**MB Vito ümberehitus**

**VIN: WDF44760313360683**

**Ümberehituse kirjeldus**

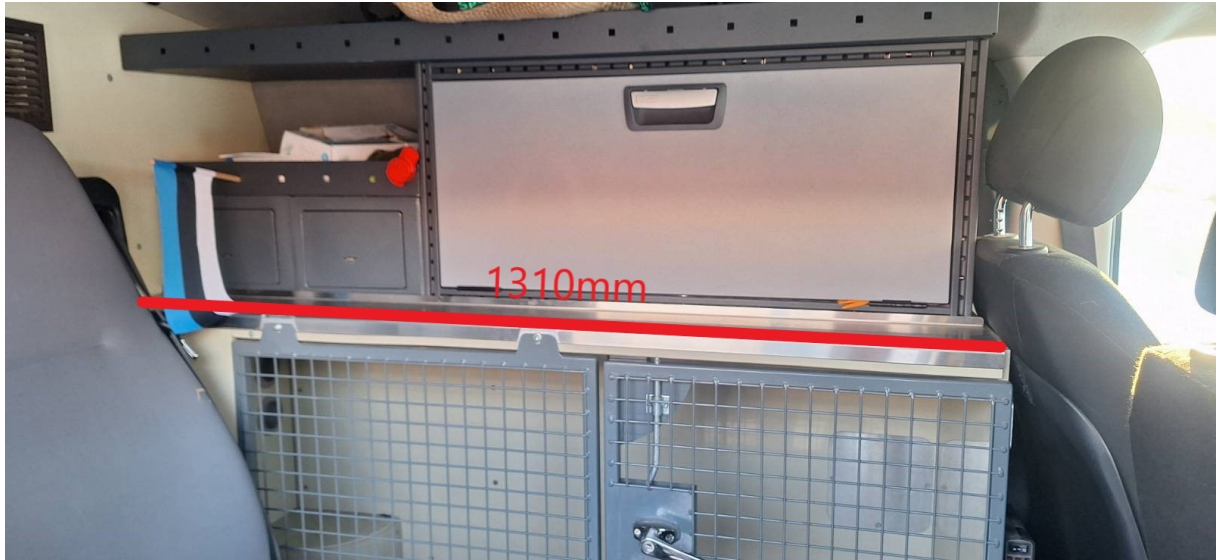
1. Juhistme taguse konstruktsioonide lühendamise ca 80mm võrra, et võimaldada juhistme suuremas vahemikus reguleerimist.
2. Ümberehituse teostamisel peab säilima konstruktsiooni jäikus ning see peab olema kinnitatud sõiduki kere suhtes piisava tugevusega.
3. Sõiduki ümberehitus toimub pakkuja asukohas.
4. Pakkujal on võimalus tutvuda olemasoleva lahendusega selleks läbi riigihangete registri teabevahetuse soovi avaldades.
5. Pakkumusele peab lisama:
  - a. Ümberehituse maksumus koos kõikide lisakuludega ilma käibemaksuta, pakkumuse hind peab olema lõplik
  - b. Ümberehituse alustamise aeg
  - c. Ümberehituseks kuluv aeg
6. Ümberehitustöödele peab kehtima garantii vähemalt 12 kuud.

Vajalik pikkus 1230mm.

Väikeste kappide tõstmine üksteise peale, hetkel on kapid kõrvuti

Lühendus 80mm teha vaheseina poolsest otsast.

**Hetkel olev mõõt** 240mm.

**Vajalik mõõt** 160mm.

Teha lühemaks riuli ülemine serv 80mm võrra ja kinnitada uuesti vaheseina külge.
